RESUELVE CONSULTA DE PERTINENCIA DE INGRESO AL SEIA DEL PROYECTO QUE INDICA

RESOLUCION EXENTA D.R. ANTOFAGASTA (ver número digital en costado inferior izquierdo)

2. La consulta de pertinencia ID:PERTI-2020-330, formalizada de forma electrónica el día 24 de enero de 2020, en la plataforma del Servicio de Evaluación Ambiental de la Región de Antofagasta (en adelante "SEA Antofagasta"), mediante la cual el Señor Guido Cappetti, en representación de Geotérmica del Norte S.A., (en adelante el "Proponente"), consulta respecto de la pertinencia de ingreso al Sistema de Evaluación de Impacto Ambiental (en adelante "SEIA") del proyecto "**Modificación de Trazado Tuberías CP2 y CP3**" (en adelante el "Proyecto").

Imagen N°1. Trazado original y modificación
Fuente: Figura 4-1 Carta Consulta de Pertinencia.

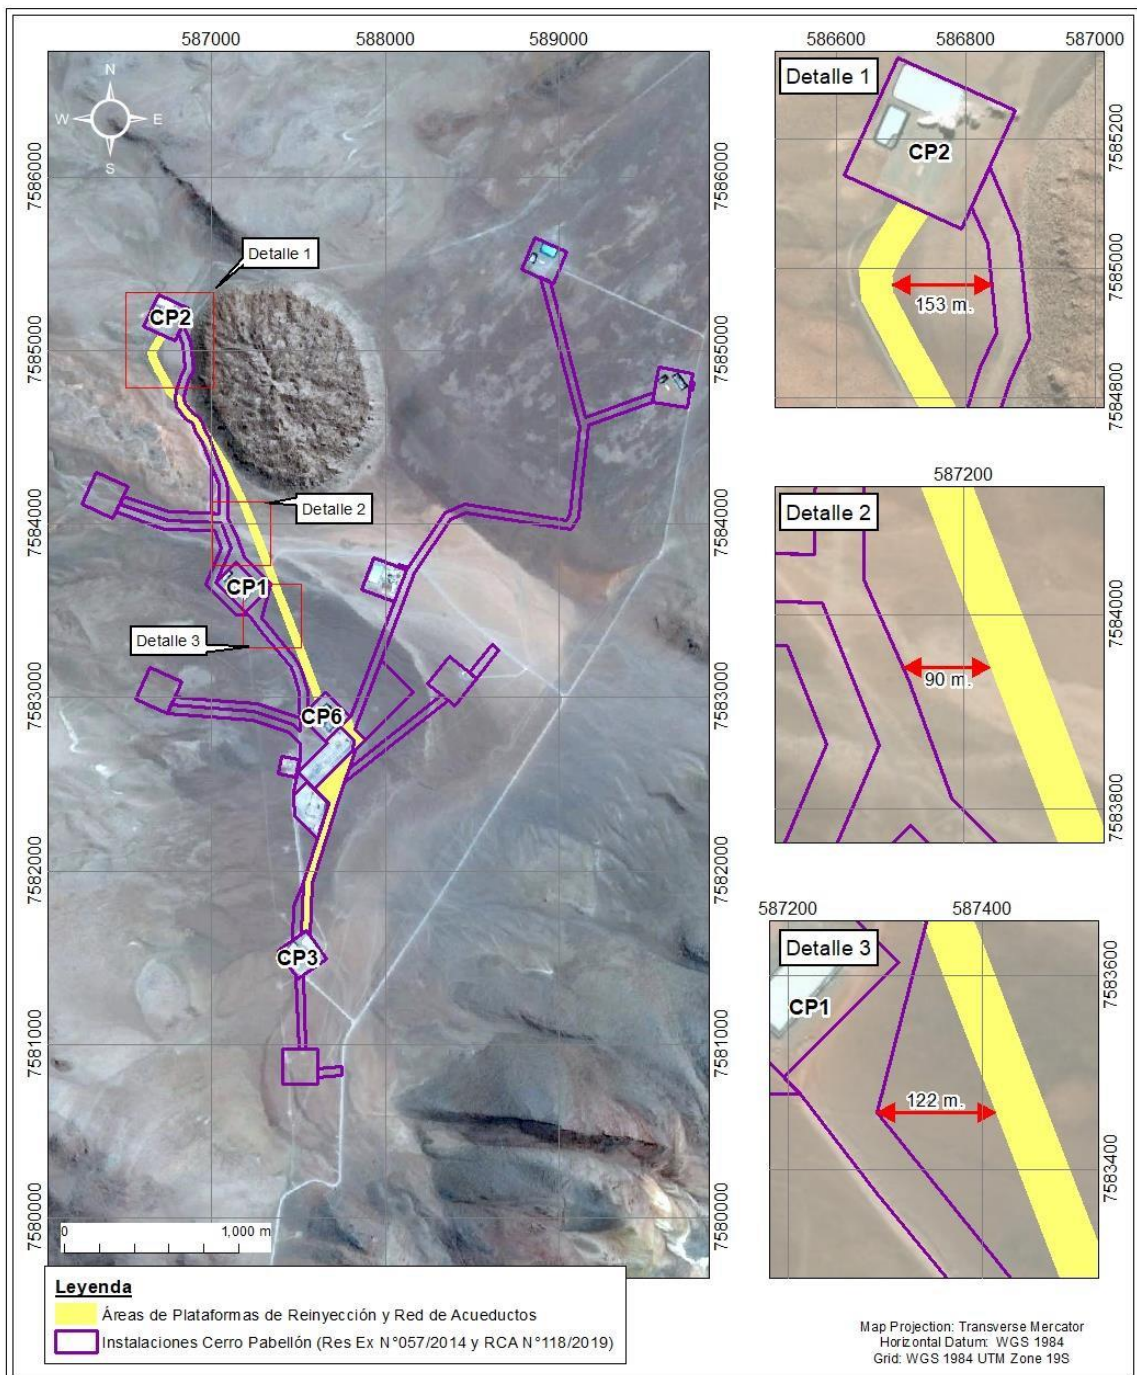
El nuevo trazado se desplazará 153 metros en dirección poniente, en el tramo más cercano a la plataforma de extracción CP2, y para el tramo restante se eliminarán curvaturas desplazando el trazado en dirección oriente, desplazándose 90 y 122 metros respectivamente en el tramo de CP1. De esta manera el nuevo trazado se conectará de forma más recta a la Planta de Generación. En la imagen N°1 se identifica el trazado original (color morado) y nuevo trazado (color amarillo).
